*Rischio idraulico*

Dall'analisi della documentazione redatta a corredo del progetto, con particolare riguardo alla "Relazione circa il rischio di inondabilità" e alla "Valutazione rischio esondazione allagamento" si evince come la destinazione urbanistica dell'area e gli interventi ammessi (AP5 – art. 36.5 delle NTA del RUE) risultino compatibili con le condizioni di rischio idraulico.

Estratto dagli elaborati dello studio sul Tresinaro realizzato dall'Autorità di bacino distrettuale del fiume Po su commissione della Regione Emilia-Romagna.

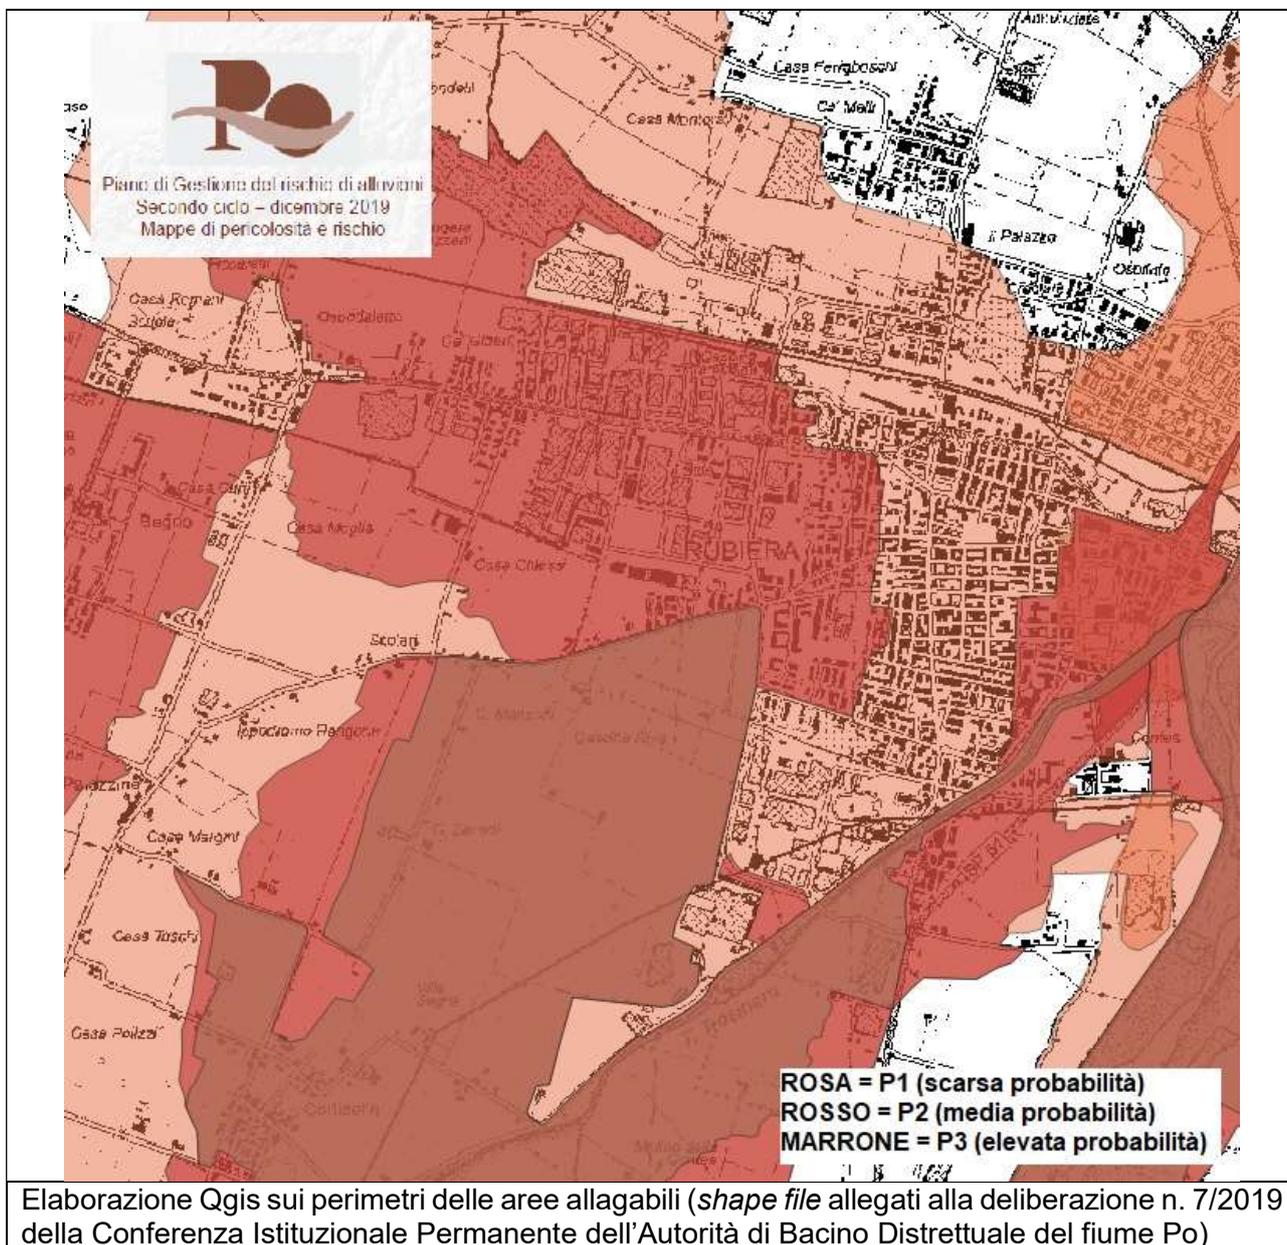
Tale valutazione può essere efficacemente confermata dallo "Studio finalizzato all'aggiornamento del quadro conoscitivo relativo alle condizioni di pericolosità e rischio idraulico lungo il torrente Tresinaro", realizzato dall'Autorità di bacino distrettuale del fiume Po su commissione della Regione Emilia-Romagna. Gli esiti di tale studio, terminato nell'aprile 2019, sono stati anticipati agli enti partecipanti al tavolo tecnico Tresinaro, che vede tra i suoi componenti anche il Comune di Rubiera.

Dal confronto delle immagini precedenti si ricava che l'AdBPO ha classificato il livello di rischio alluvione come segue:

Lo stabilimento Tetra Pak è ubicato all'esterno alle aree con elevata e media probabilità di alluvione. Si osserva inoltre che il Piano di emergenza ed evacuazione della ditta, prevede una serie di misure per minimizzare i danni in caso di alluvione; tali misure sono contenute nell' allegato 15 - emergenza alluvione / allagamento del citato Piano di emergenza (trasmesso ad integrazione degli elaborati di progetto con prot. n. 07014 del 08/05/2019).

Non risultano, pertanto, necessari ulteriori approfondimenti di compatibilità idraulica.

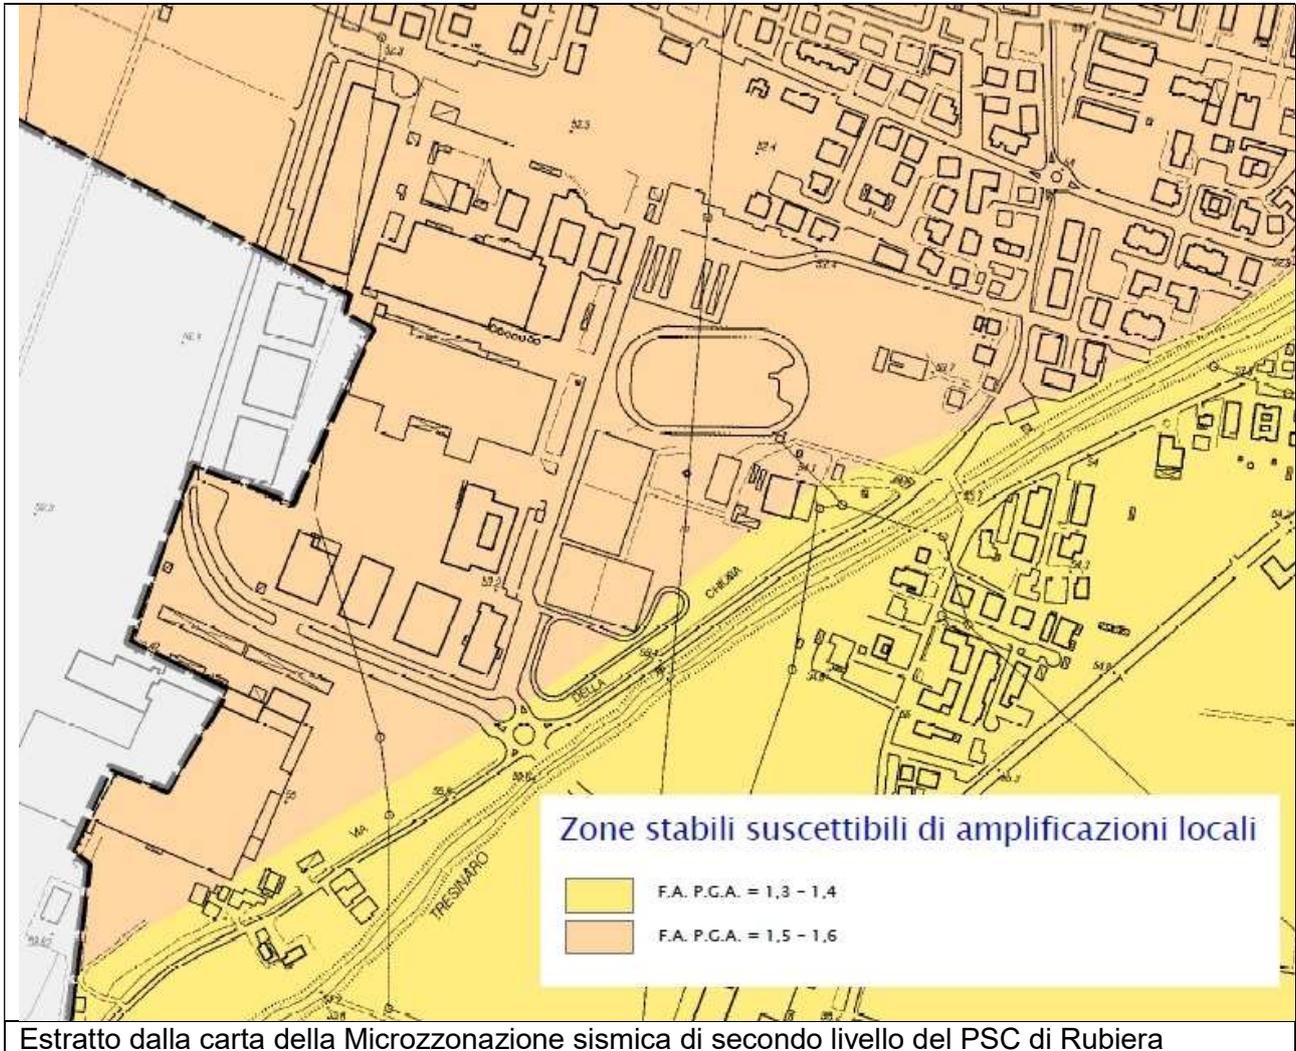
Il PSC del Comune di Rubiera è corredato da uno studio di microzonazione sismica, che suddivide il territorio in base al comportamento dei terreni durante un evento sismico ed ai conseguenti possibili effetti locali del sisma sulle costruzioni. Lo stabilimento Tetra pak ricade all'interno di una "zona stabile suscettibile di effetti locali". Il PSC (art. 11.2 comma 7 lettera a) stabilisce che "Nelle zone stabili suscettibili di amplificazione locale non sono richiesti ulteriori approfondimenti in sede di formazione dei successivi strumenti di pianificazione urbanistica. In queste aree per il calcolo dell'azione sismica nella progettazione di opere di classe d'uso 3 e 4, sono comunque fortemente raccomandate specifiche analisi di risposta sismica locale;"

Non risultano, pertanto, necessari ulteriori approfondimenti, se non quelli previsti dalle NTC2018.
